駿河湾の地震を踏まえた 浜岡原子力発電所5号機の 耐震安全性への影響確認等について

平成23年1月
原子力安全・保安院

駿河湾の地震を踏まえた浜岡原子力発電所5号機の耐震安全性への影響確認

5号機の観測記録の増幅要因の分析に係る審議状況のまとめ①

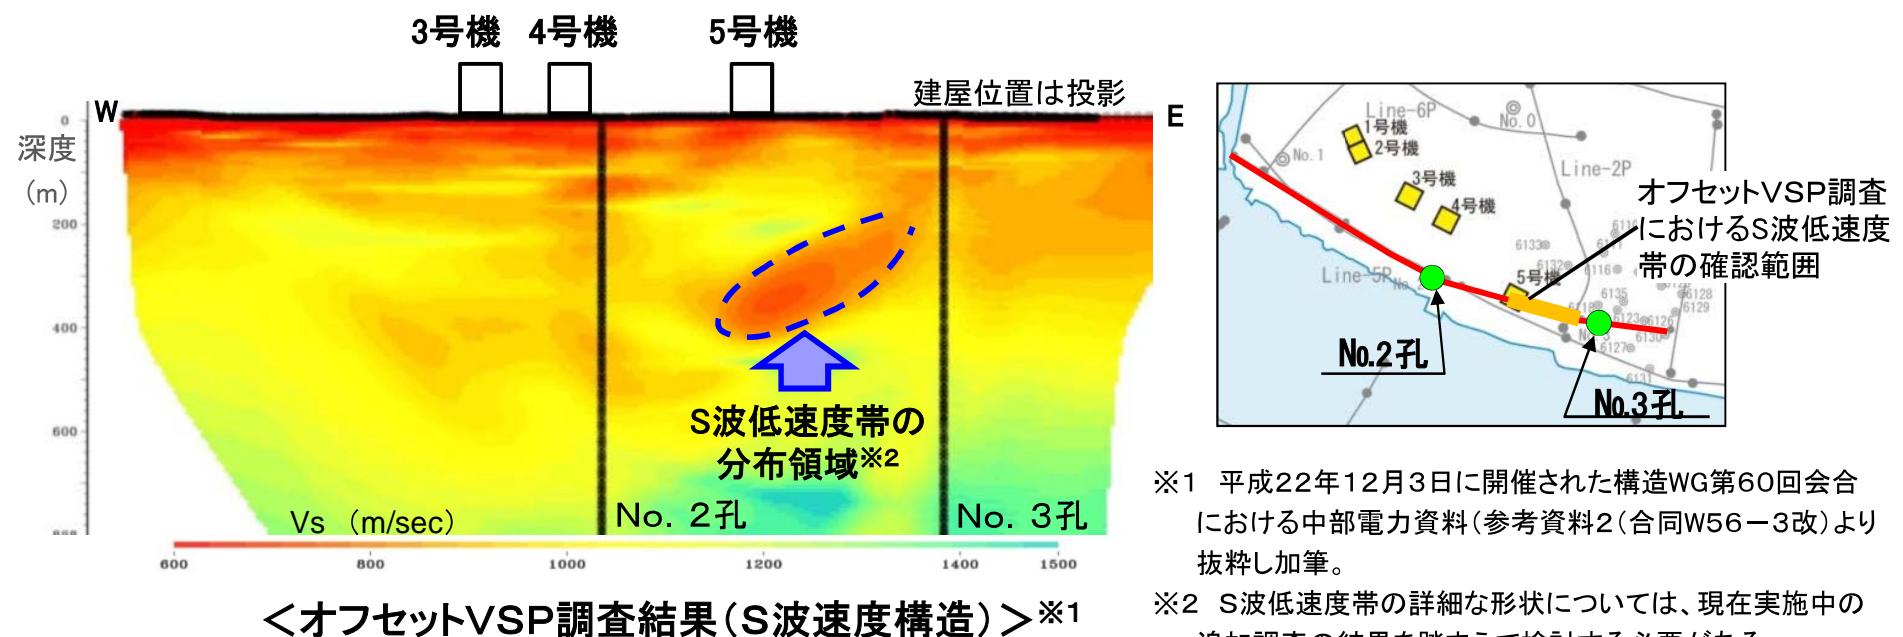
- ◎ 駿河湾の地震(本震及び余震)における敷地内の地震観測記録の分析を実施した上で、深部から浅部の地下構造調査結果を基に5号機の増幅の主要因の分析を実施した結果、5号機の下方からやや東方の地下200~400m程度の深さに、S波速度が700~800m/sec程度と周囲の岩盤に比べ3割程度低下している「S波低速度帯」が局所的に存在し、その領域の断面形状として下に凸の形状であり、かつ東に向かってやや分布深度が浅くなっていることを確認。

<3~5号機を通る断面の解析結果>※
(駿河湾の地震(本震))

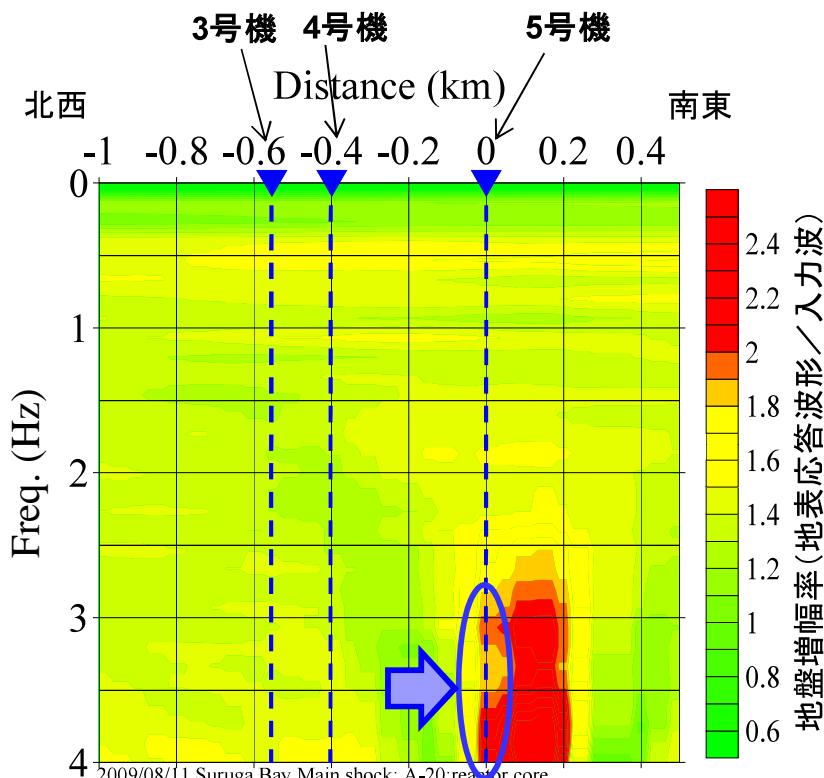
- ◎ 東西断面におけるS波低速度帯の分布領域及びその形状等と5号機との位置関係を暫定的にモデル化し、主要因の検証を実施した結果、本震方向の解析結果として5号機の位置において3~4Hzの周波数帯で顕著に増幅する傾向を概ね再現できていることを確認。
- ◎ 当院は、敷地内外の地震観測記録の分析、S波低速度帯の3次元の分布領域の推定及び増幅メカニズムの推定と検証等に関して、今後、より詳細に確認すべき事項があるものの、5号機の増幅の主要因に係る中部電力の現時点での推定は、今後の耐震バックチェックにおける基準地震動Ssの検討内容(次ページ参照)を踏まえても支障が無いと考える。

※ 平成22年12月3日に開催された構造WG第60回会合における中部電力資料(参考資料2(合同W56-3改)より抜粋し加筆。5号機の位置において顕著に増幅する傾向は概ね再現できているが、現在実施中の追加調査の結果を踏まえて、より詳細な検証を行う必要がある。

観測記録の分析結果を安全側に反映したケースの地震動評価結果と 耐震設計上重要な主な施設の固有周期の関係

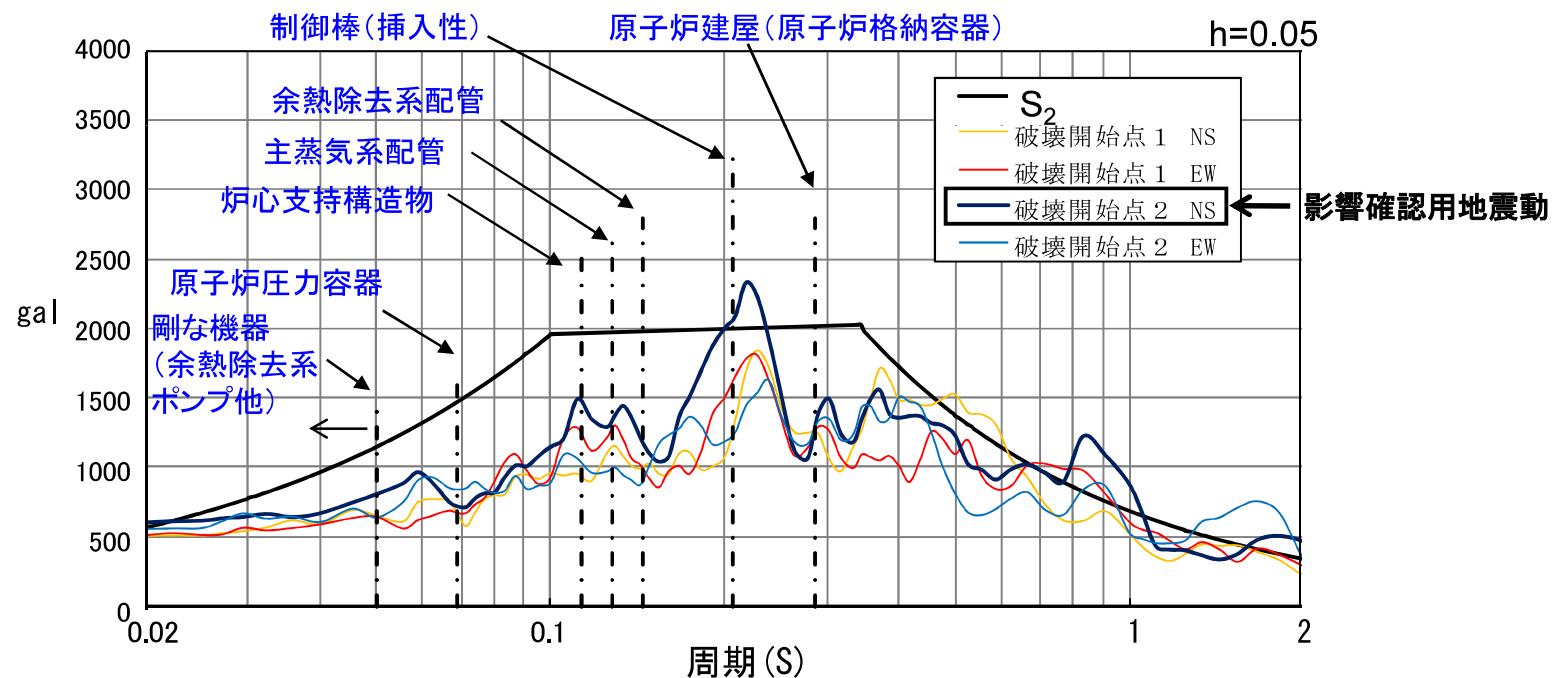
- 浜岡原子力発電所5号機の耐震安全性は、旧指針に基づく基準地震動 S_2 に対する耐震設計上重要な施設の機能維持を確認することで確保されている。
 - 観測記録の分析結果を安全側に反映したケースの地震動評価結果のうち、耐震設計上重要な施設の固有周期帯(約0.3秒以下)において、基準地震動 S_2 を上回っている「破壊開始点2 NS」を影響確認用地震動とし、5号機の耐震設計上重要な主な施設の耐震安全性への影響確認を実施した。

5号機増幅を暫定的に反映した仮想的東海地震の地震動評価結果と
耐震設計上重要な主な施設の固有周期の関係

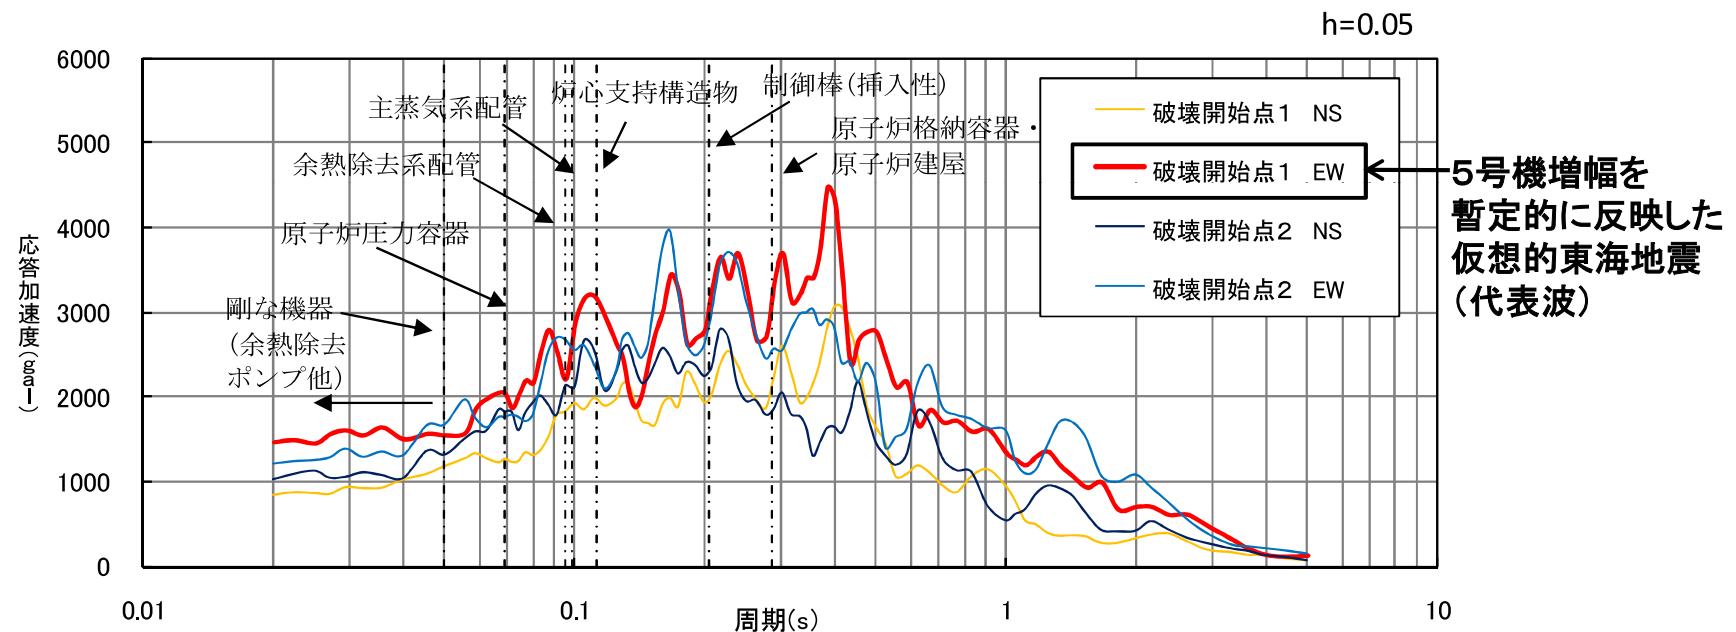
■5号機増幅を暫定的に反映した仮想的東海地震の地震動評価結果のうち、耐震設計上重要な施設の固有周期（約0.3秒以下）において、最も応答加速度が大きい「破壊開始点1 EW」を代表波として、施設評価を行った。
